中部電力

浜岡原子力発電所
基準津波の策定のうち
プレート間地震の津波評価について
(コメント回答)

2022年7月15日

○ 今回評価結果

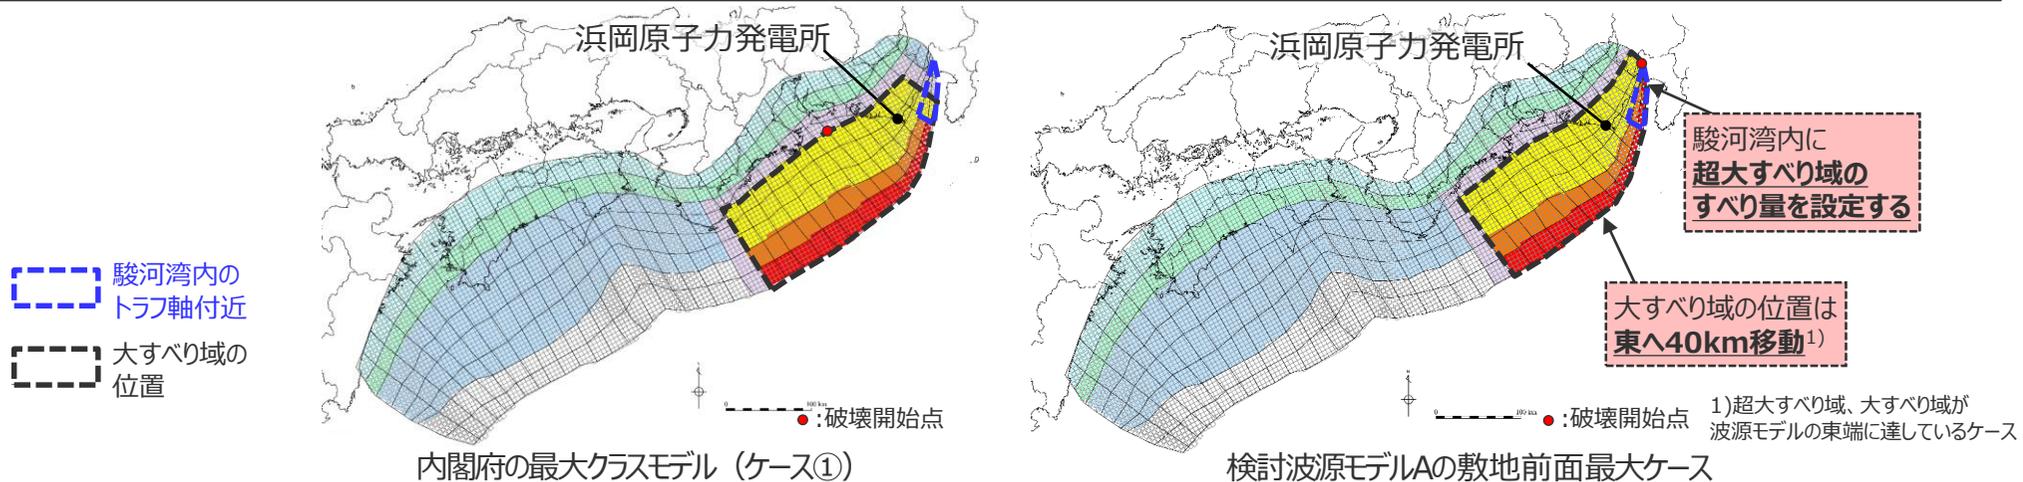
- 今回のコメント回答 (No.3コメント回答) に伴う津波評価結果の変更は以下のとおり。
- 津波評価結果の傾向に大きな違いはなく、敷地前面の最大上昇水位はT.P.+22.7m、3, 4号取水塔の水位低下時間は13.5minとなった。

・概略パラメータスタディでは、大すべり域の影響検討において、破壊開始点の位置が影響しないよう、同時破壊の条件で実施することに変更した。
 ・敷地への影響が最も大きいケースの他、影響が同程度のケースも基準断層モデルとして選定することに変更した。

・すべり量(37m)とライズタイム(60s)の組合せは、詳細パラメータスタディの中で検討するとともに、ライズタイム60～120sの間のパラメータスタディを網羅的に実施した。

No.2コメント回答（日本海溝の手法を用いたモデルによる妥当性確認）に伴う変更点

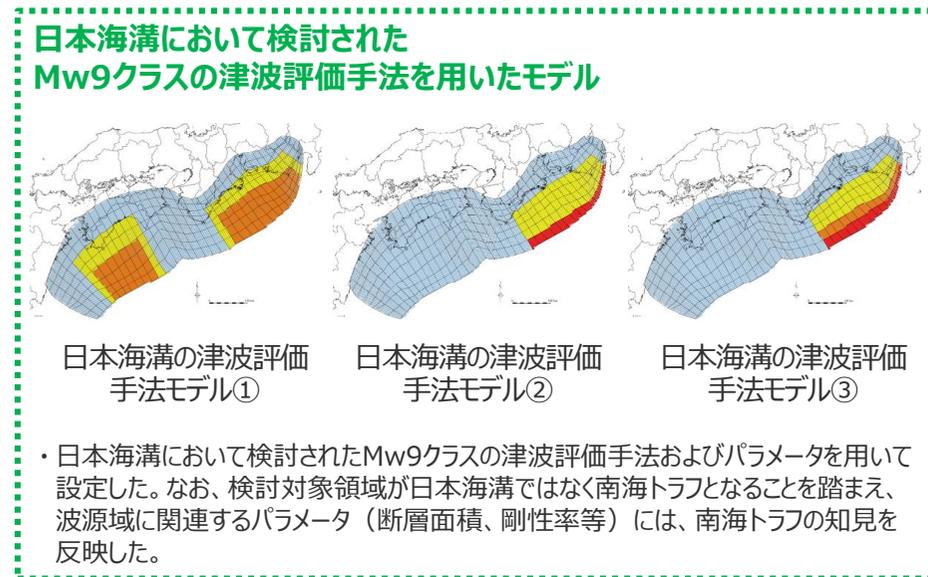
検討波源モデルの
モデル設定の
妥当性を確認

・日本海溝の手法を用いたモデルによる妥当性確認は、検討波源モデルの設定の段階で行うこととし、日本海溝の手法を用いたモデルのすべり量分布および地殻変動量分布との比較により、モデル設定としての妥当性を確認した。

検討波源モデルのパラメータスタディに関する変更点

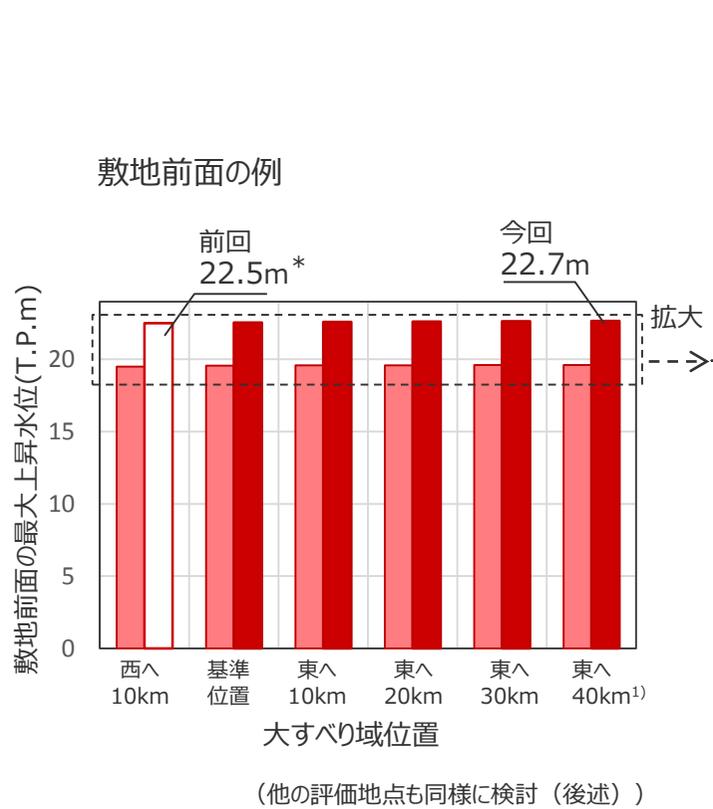
No.3コメント回答(検討波源モデルのパラメータスタディの方法)に伴う変更点

- 今回のコメント回答に伴う検討波源モデルのパラメータスタディに関する変更点は、以下のとおり。
- 概略パラメータスタディについて、前回までは、破壊伝播を考慮して検討していたが、今回は、破壊開始点の位置が影響しないよう、同時破壊として検討することに変更して基準断層モデルを選定するとともに、敷地への影響が最も大きいケースの他、影響が同程度のケースも基準断層モデルとして選定することとした。
- また、詳細パラメータスタディについて、前回までは、ライズタイム120～300sを詳細パラメータスタディにおいて、ライズタイム60sを更なる不確かさの考慮においてステップを踏んで検討していたが、今回は、ライズタイム60～300sを詳細パラメータスタディにおいて検討するとともに、ライズタイム60～120sの間のパラメータスタディを網羅的に実施することとし、ライズタイム90sの検討を追加した。

- 詳細パラメータスタディ (動的パラメータのパラメータスタディを実施)
- 破壊伝播を考慮して検討
 - ・ライズタイム：**60**～300s (60s,90sを追加)
 - ・破壊伝播速度：0.7～2.5km/s
 - ・破壊開始点：P1～P6

4.2 検討波源モデルのパラメータスタディ 概略パラメータスタディ (検討方針)

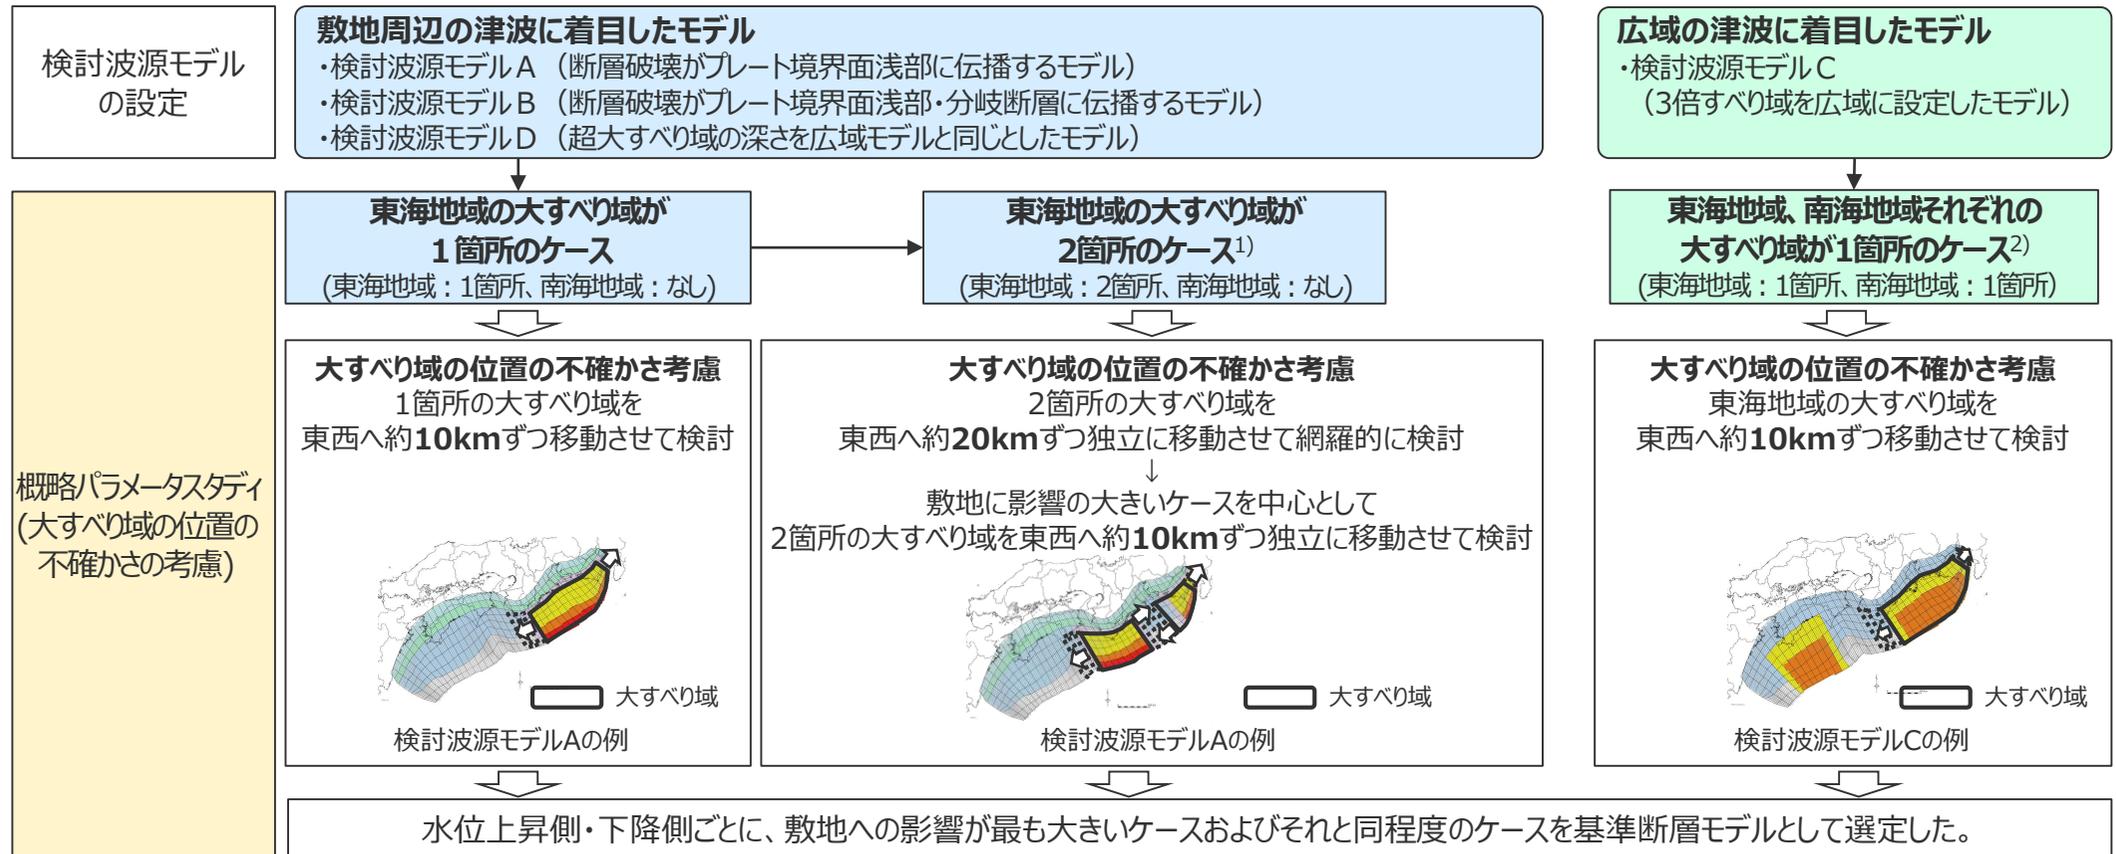
No.3コメント回答（検討波源モデルのパラメータスタディの方法）に伴う変更点

・ 概略パラメータスタディでは、破壊開始点の位置が影響しないよう、同時破壊の条件で実施することに変更して基準断層モデルを選定するとともに、敷地への影響が最も大きいケースの他、影響が同程度のケースも基準断層モデルとして選定して、詳細パラメータスタディを実施することとした。

Matsubara et al.(2021)によるプレート境界

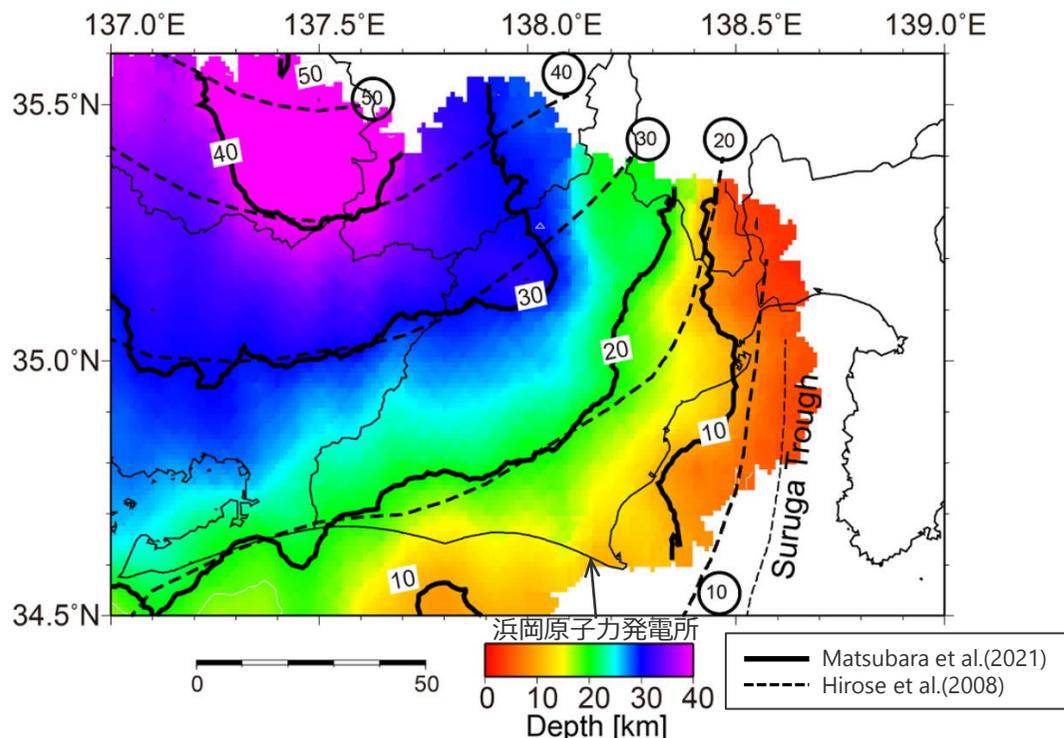
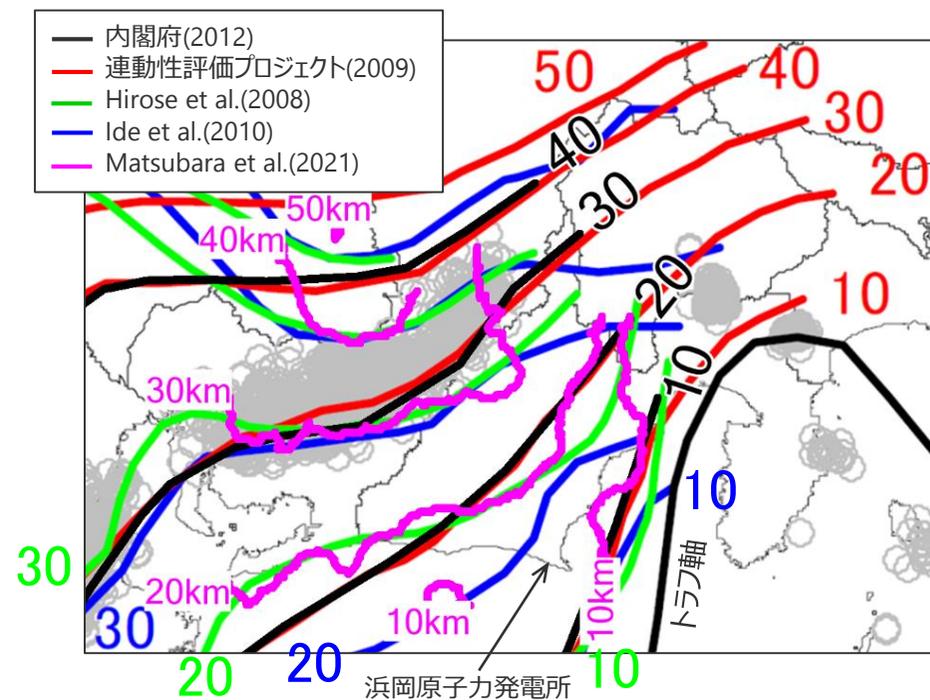
No.5コメント回答(駿河トラフのプレート形状に関する知見) Matsubara et al.(2021)

- Matsubara et al.(2021)は、最新の記録を用いて行った地震波トモグラフィ法による速度構造等に基づき東海地域のプレート境界の形状を推定し、同じく地震波トモグラフィ法による速度構造等に基づき推定されたHirose et al.(2008)のプレート境界の形状と比較し、駿河トラフから沈み込むフィリピン海プレートは深さ20km程度までが既往のモデルより少し浅くなったとし、深さ10kmの等深線がやや西側に位置している。
- 内閣府(2012)のプレート境界の形状は、地下構造探査結果等による運動性評価プロジェクト(2009)に基づき深さ10km及び20kmの等深線が設定されており、右図のとおり、深さ10kmの等深線は、Hirose et al.(2008)よりやや西側に位置し、最新の記録を用いて推定されたMatsubara et al.(2021)とより整合的である。また、深さ10km以外の等深線についても、内閣府(2012)はMatsubara et al.(2021)と概ね整合している。

堆積当時（約6千年前）の地形を想定した津波の数値シミュレーション結果

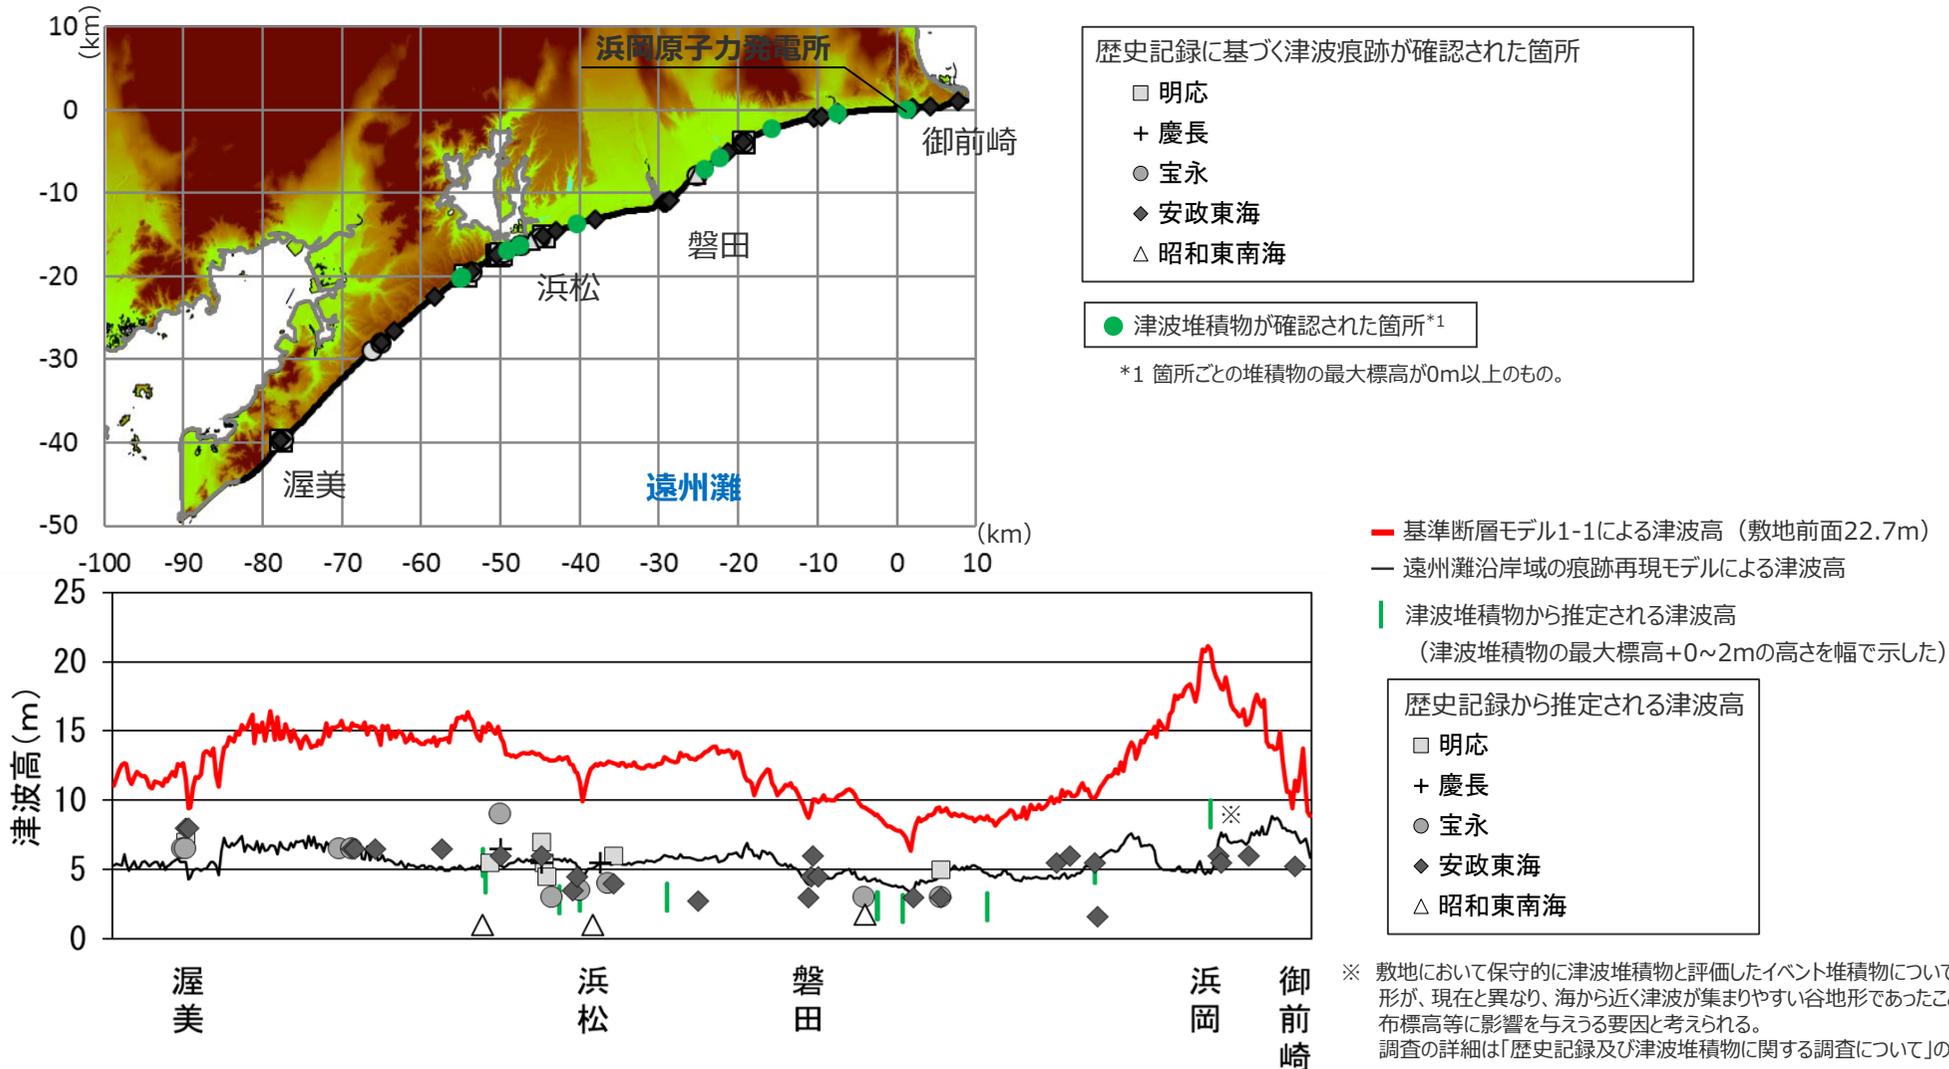
No.6コメント回答(堆積当時の地形を想定した津波の数値シミュレーション) 数値シミュレーションに基づく津波増幅効果の検討 (堆積当時の地形を想定した津波の数値シミュレーション結果)

- 土木学会(2016)に基づき谷地形による津波増幅効果を検討した結果、敷地東側の谷地形によって、津波高は2倍程度まで増幅することを確認した。
- また、当時の正確な地形を推定することは困難ではあるものの、発電所開発前の地形とボーリング調査データから堆積当時の地形を想定して実施した津波の数値シミュレーションの結果、谷地形のやや高い標高に津波堆積物があったとしても既往津波と同程度の津波で説明できることを解析的に確認した。
